TSI 01/13

Ford | Mazda | Volvo

028.230

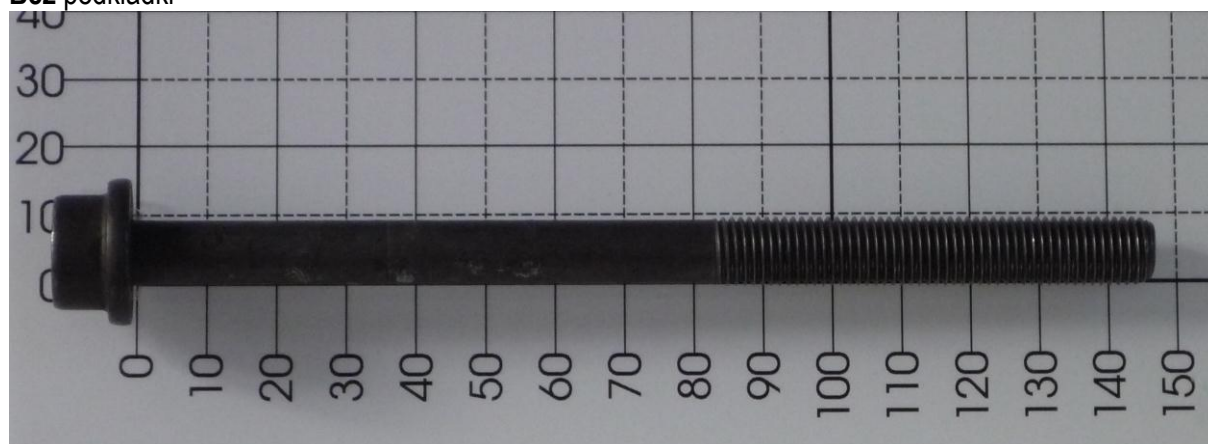
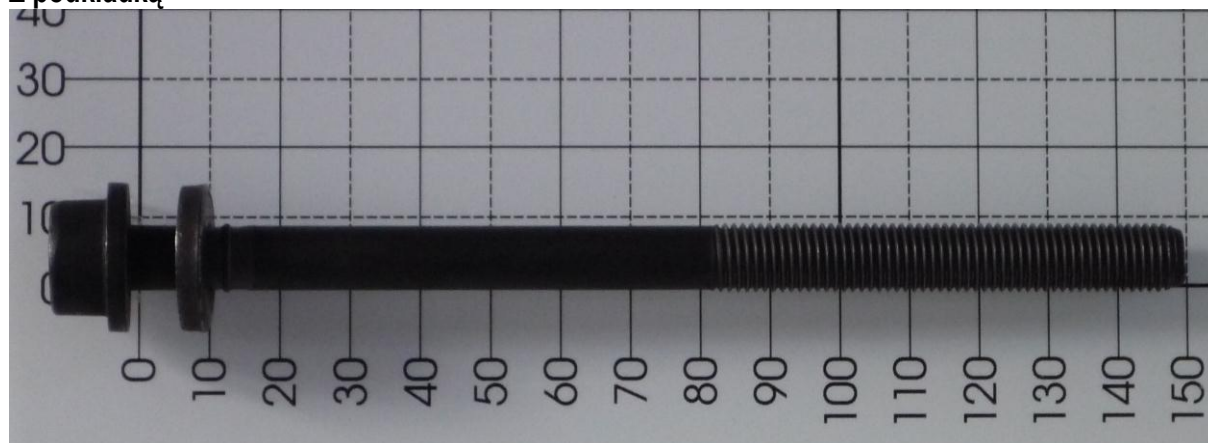
Nowy:

M10 x 1,25 x 145,5 Torx T55

Bez podkładki

Stary:

M10 x 1,25 x 149,5 Torx T55

Z podkładką

Wskazówka: śruby mogą być zamieniane ze sobą, ze śrub z podkładkami na nowsze śruby bez podkładek
